Vaststellen DO Ventweg Vondelweg

Onderwerp: Vaststellen DO ventweg Vondelweg

Aanvullende notitie bij inspraaknotitie van 12-02-2009

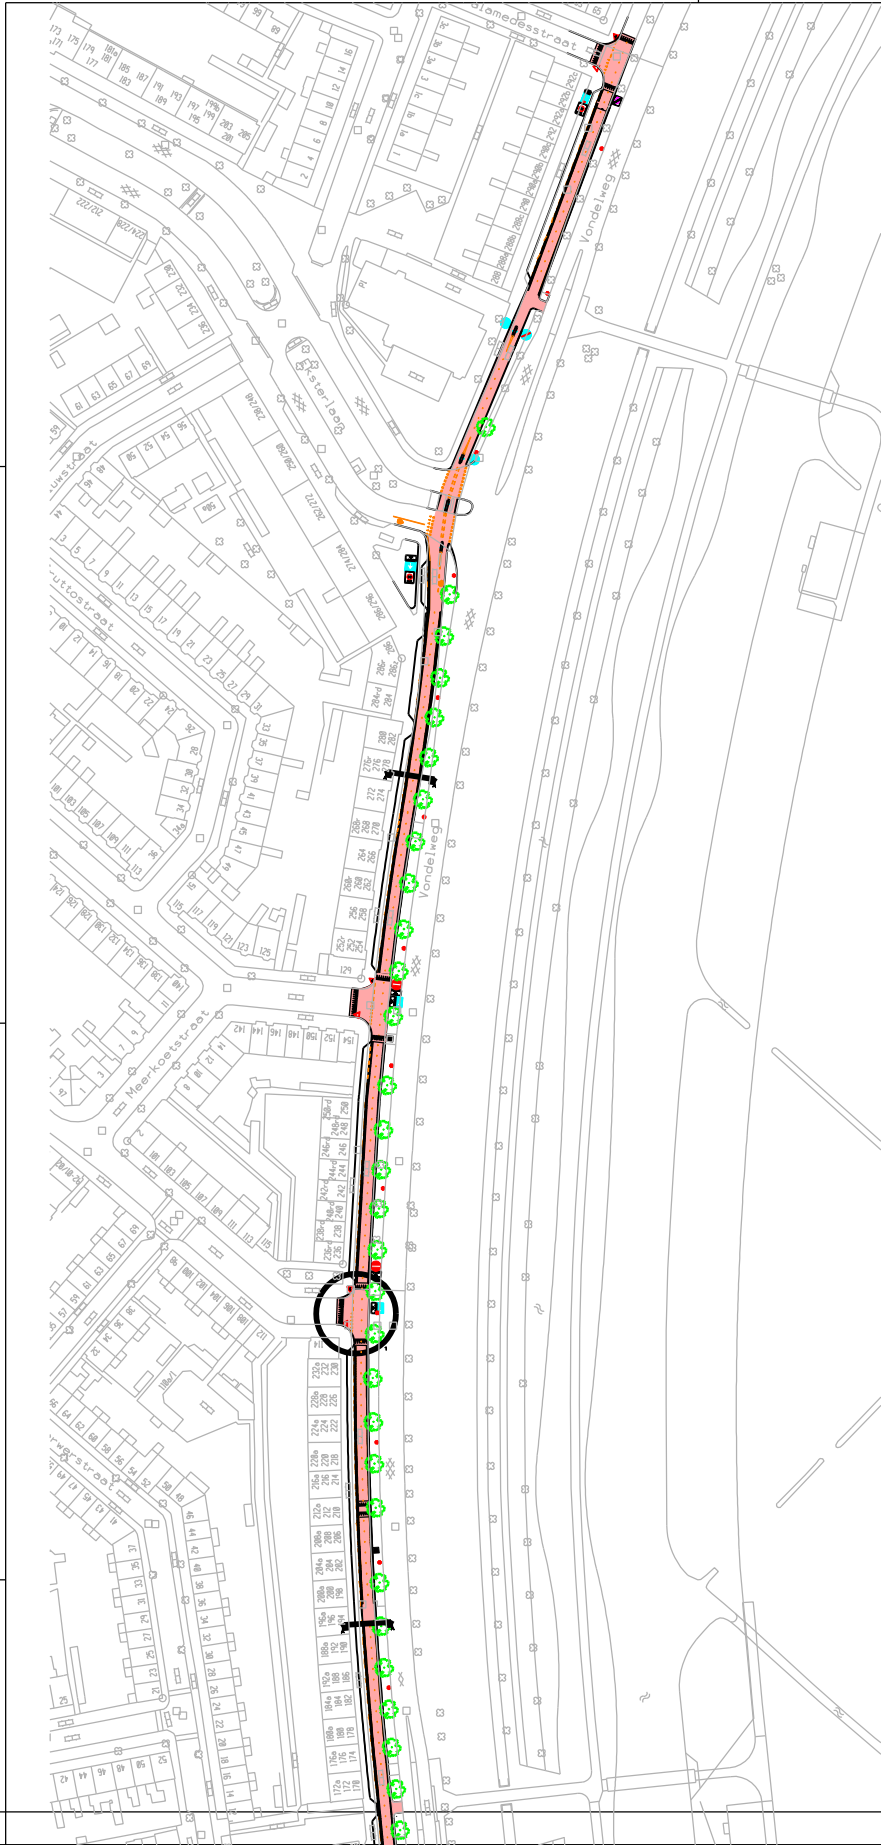
1. De opmerking over het vloeiender maken van de bocht van Spaarndamseweg naar Vondelweg-ventweg is niet in de inspraaknotitie opgenomen. Voor zover het te zien is, is het wel in de tekening van het DO verwerkt.
Dit is wel in de inspraaknotitie opgenomen. Op pagina .. staat deze reactie met het antwoord. In het DO is dit inderdaad verwerkt.

2. Graag een inritconstructie aan het einde van de Eksterlaan. De Eksterlaan behoort tot het 30 km-gebied. Haaietanden en bebording is ons inziens niet voldoende om de voorrang van de doorgaande fietsstraat aan te geven. Autoverkeer van de Vondelweg heeft een te hoge snelheid. Wij zijn van mening dat een inritconstructie op de aansluiting van de Eksterlaan voor de veiligheid van de fietsers noodzakelijk is.
*De Eksterlaan is net als de Vondelweg een 50 km-weg. Een inritconstructie van Eksterlaan naar Vondelweg is daarom niet nodig. Indien inritconstructie toegepast moet worden zou dit bij de overgang Eksterlaan naar Vondelweg-ventweg zijn. De snelheid op deze overgang is dermate laag dat dit niet nodig wordt geacht. Tevens zou dit de voorrang van de fietsstraat ondermijnen.
De fietsstraat wordt ons inziens voldoende geaccentueerd door het doortrekken van het rode asfalt over de rijweg. Daarnaast wordt belijning en haaietand-markering toegepast.*

1. Liever geen verbredingen van het trottoir ter hoogte van de drempels. Er is al te weinig parkeerruimte. Deze verbredingen kosten ca. 2 parkeerplaatsen.
Door de versmalling bij de uitrit van de Vondelweg-ventweg (thv nr. 32) is er toch al te weinig ruimte. Tot slot is het niet in de inspraak geweest dus niemand heeft hierop kunnen reageren. Liever geen versmalingen/oversteekplaatsen langs de ventweg.
Een aantal verbredingen van het trottoir zijn het gevolg van voetgangersondersteekplaatsen naar de Hekslootpolder of uitritten van garages. Deze willen wij niet verwijderen. De verbredingen bij de "oversteek" naar de ondergrondse containers worden verwijderd. Dit in combinatie met opmerking 4, waarbij de drempel verschoven worden bij de containers vandaan. De verbreding is hierdoor op die plekken niet meer nodig. Dit wordt in de inspraaknotitie en op het DO aangepast.

2. Ter hoogte van huisnr. 32 kunnen auto's met aanhanger of caravan de draai niet maken. De aanhanger/caravan raakt bij de scherpe draai naar de Vondelweg de paaltjes.
De uitrit naar de Vondelweg is in de nieuwe situatie minder scherp. Daarnaast wordt het trottoir nu verbreed, waardoor hier ook geen auto kan staan. Daardoor is het plaatsen van paaltjes ook niet meer nodig. Met rijcurves is gecontroleerd of deze draai gemaakt kan worden. Dit is het geval.

3. De drempels bij de containers zijn niet bestand tegen de stempeling van de vuilnisauto's. Hierdoor ontstaat schade. Verplaats de drempels ca. 10 meter naar noorden, zodat de vuilnisauto een vlakke ondergrond heeft.
De twee drempels bij de ondergrondse containers (thv huisnummers 58 en 202) worden ca. 10 meter naar het noorden verplaatst. Dit wordt in de inspraaknotitie en op het DO aangepast.
